RESOLUCIÓN No. 796 DEL 28 DE ABRIL DE 2025, ARMENIA, QUINDÍO

"POR MEDIO DEL CUAL SE NIEGA UN PERMISO DE VERTIMIENTO DE AGUAS RESIDUALES DOMÉSTICAS GENERADAS POR UNA (1) VIVIENDA CAMPESTRE QUE SE PRETENDE CONSTRUIR EN EL PREDIO DENOMINADO 1) LT 8 DE LA PARCELACION EL TERUEL UBICADO EN LA VEREDA HOJAS ANCHAS DEL MUNICIPIO DE CIRCASIA (Q) Y SE ADOPTAN OTRAS DISPOSICIONES"

CONCEPTO TÉCNICO DE NEGACION PARA TRÁMITE DE PERMISO DE VERTIMIENTOS
CTPV: 058 de 2024

Imagen 1. Localización del vertimiento
Fuente: Google Earth Pro

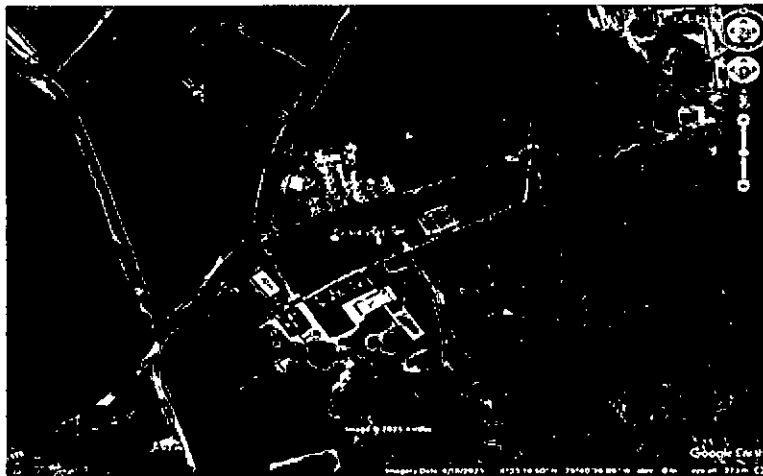
Según lo observado en Google Earth Pro, se evidencia que el punto de descarga se encuentra por fuera de polígonos de Suelos de Protección Rural y de Áreas y Ecosistemas Estratégicos. Además, se evidencia que dicho punto se encuentra ubicado sobre suelo con capacidad de uso agrológico 2p-1 (ver Imagen 2).
